#### 4. Änderung des Bebauungsplans Elm-55 „Venekotensee – Ost“ sowie 66. Änderung des Flächennutzungsplans „Wohnmobilstellplatz Venekotensee“ der Gemeinde Niederkrüchten – Frühzeitige Beteiligung der Öffentlichkeit

Stellungnahmen, die während der frühzeitigen Beteiligung der Öffentlichkeit gemäß § 3 Abs. 1 BauGB in der Zeit vom 22.07.2019 bis einschließlich 30.08.2019 von der Öffentlichkeit (B) eingegangen sind:

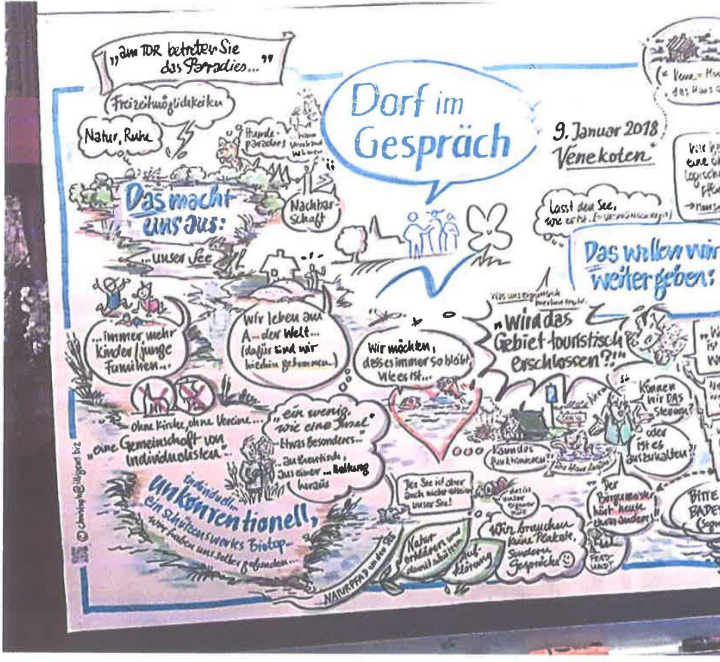
ID Nr.	Schreiben vom, Datum, Inhalt der Anregung	Stellungnahme der Verwaltung	Beschlussvorschlag
	<p>f. Bebauungsplan Seite 14; Abs. 8.2: (hinreichende Ausbaureserven für Nutzungsergänzungen)</p> <p>„Unter Berücksichtigung des Bestands wird eine Bebauung mit 2 Vollgeschossen als Höchstmaß festgesetzt. Damit wird das derzeitige anderthalbgeschossige Gebäude in seinem Fortbestand gesichert und bietet für die Nutzungsergänzungen hinreichende Ausbaureserven.“</p> <p>Die Angaben im Bebauungsplan sind in diesem Fall nicht ausreichend, bzw. nicht konkret genug. Wäre somit eine Bebauung mit zwei Vollgeschossen und einem Dachgeschoss/Staffelgeschoß möglich? Wir fordern eine Festlegung der GFZ und der GRZ gemäß der bestehenden Bebauung.</p> <p>g. Bebauungsplan Seite 14; Abs. 8.2: (maximale Gebäudehöhe)</p> <p>„Weiterhin wird eine maximale Gebäudehöhe (GHmax) von 10,0 m festgesetzt. Die Festsetzung folgt der Höhe des bestehenden Gebäudes. Als oberer Bezugspunkt wird der oberste Dachabschluss (Dachfirst bei geneigten Dächern, Attika bei Flachdächern) festgesetzt.“</p> <p>Der Bebauungsplan erlaubt somit sogar die Errichtung eines (neuen) Gebäudes mit einem Flachdach. Dies passt nicht ins Ortsbild und widerspricht dem bestehenden Gestaltungsfestlegungen. Wir erheben dagegen Einspruch.</p> <p>Die Formulierungen sind zu ungenau und eine nicht beachteten Nutzung und Gestaltung wären kaum Grenzen gesetzt.</p> <p>h. Bebauungsplan Seite 14; Abs. 8.3: (Abstand Gebäude)</p> <p>„Dabei wird ein Abstand von jeweils 3,0 m zum Sondergebiet, das der Erholung dient, SO1 mit der Zweckbestimmung</p>	<p><b>Maß der baulichen Nutzung und überbaubare Grundstücksflächen</b></p> <p>In der Änderung des Bebauungsplans werden zum Maß der baulichen Nutzung zwei Festsetzungen getroffen. Zum einen werden zwei Vollgeschosse als Höchstmaß festgesetzt. Damit folgt der Bebauungsplan den Festsetzungen des derzeit rechtskräftigen Bebauungsplan Elm-55 „Venekotensee - Ost“ in der Fassung der 1. Änderung, der allerdings gegenüber der vorliegenden 4. Änderung für einen großräumigen Bereich des Plangebietes überbaubare Grundstücksflächen in zweigeschossiger Bauweise vorsieht. Zum anderen wird eine Gebäudehöhe von 10,0 m über der ausgebauten Verkehrsfläche des angrenzenden Venekotenwegs als Höchstmaß festgesetzt. Damit besteht eine geringe, sachgerechte Ausbaureserve gegenüber dem Bestandsgebäude, das nach Baugenehmigungsunterlagen eine Höhe von 9,40 m über Grund aufweist. Eine Bebauung mit zwei Vollgeschossen zzgl. eines weiteren (Dach)Geschosses ist damit im Rahmen der Höhenfestsetzungen zulässig. Die Festsetzung orientiert sich am baulichen Bestand, der eine vergleichbare Höhe aufweist. Hierdurch bleibt der bestehende Eindruck einer kleinteiligen, sich in das Landschaftsbild einfügenden Bebauung erhalten.</p> <p>Ergänzend erfolgt im Sinne der Anregung die Festsetzung einer GRZ von 0,4. Diese Festsetzung entspricht der in § 17 BauNVO festgelegten Orientierungswerte (vormals Obergrenze) für reine und allgemeine Wohngebiete sowie Ferienhausgebiete. Letztlich sind dem Umfang der Bebauung aber durch die festgesetzten überbaubaren Grundstücksflächen für das SO-2 im Bebauungsplan ohnehin enge Grenzen gesetzt.</p> <p>Die Festsetzung zur überbaubaren Grundstücksfläche sichert den Standort des Bestandsgebäudes zzgl. weiterer Flächen in geringem Umfang zur maßvollen Entwicklung. Dabei ist zu berücksichtigen, dass auch zum bestehenden Gastgewerbehaus gehörige Anbauten wie Überdachungen und Freisitze inner-</p>	<p>Die Anregungen werden teilweise berücksichtigt.</p>

ID Nr.	Schreiben vom, Datum, Inhalt der Anregung	Stellungnahme der Verwaltung	Beschlussvorschlag
	<p>„Wohnmobilstellplatz“ bzw. zum angrenzenden Flurstück 279 eingehalten. Zum Venekotenweg beträgt der Abstand der überbaubaren Grundstücksfläche 17,0 m, sodass dort die geplante Errichtung einer Stellplatzanlage ermöglicht wird.“</p> <p>Durch diese hier gewählte Festlegung kann ein neues, deutlich größeres Gebäude errichtet werden. Dies verdeutlicht auch die blaue Bebauungslinie im Bebauungsplan. Wir erheben Einspruch dagegen, weil ein so großes Gebäude nicht in das Gesamtbild des Ortsteils passt und gegen die gültigen Gestaltungsfestlegungen verstößt.</p>	<p>halb dieser Fläche liegen müssen. Insofern lässt die Festsetzung kein deutlich größeres Gebäude als das bestehende zu. Dies ist in der Katasterdarstellung der auskragenden Dachlinie ablesbar. Im derzeit rechtskräftigen Bebauungsplan Elm-55 „Venekotensee - Ost“ in der Fassung der 1. Änderung wird eine flächenhafte, um ein vielfaches größere überbaubare Grundstücksfläche festgesetzt. Damit wäre unter Berücksichtigung der darin ebenfalls festgesetzten Grundflächenzahl von 0,4 vielmehr derzeit ein deutlich größeres Gebäude zulässig. Der mit der Änderung des Bebauungsplans gewährte erweiterte Bestandsschutz ist demgegenüber restriktiver. Somit wird ein Einfügen der möglichen Kubatur ins Ortsbild gewährleistet.</p> <p>Die Festsetzung einer GFZ ist entbehrlich, da mit den Festsetzungen zur max. Höhe baulicher Anlagen, eines Satteldaches sowie einer Dachneigung von max. 30 ° (s. u.) eine hinreichende Bestimmung des baulichen Volumens gegeben ist.</p> <p>Für die Venekoten-Siedlung besteht die Satzung der Gemeinde Niederkrüchten über örtliche Bauvorschriften im Ortsteil Venekoten - Gestaltungssatzung Venekoten - vom 19. Februar 2008. Das Plangebiet ist zwar nicht Bestandteil des Geltungsbereichs der Satzung, grenzt jedoch an diesen an. Der Anregung folgend, soll die Regelung über Dachform und Dachneigung in den Bebauungsplan übernommen werden. Entsprechend wird festgesetzt, dass im SO-2 nur Satteldächer mit einer Dachneigung von max. 30° zulässig sind. Das bestehende Gebäude entspricht dieser Festsetzung. Es verfügt über ein Satteldach mit einer Dachneigung von rund 25°.</p>
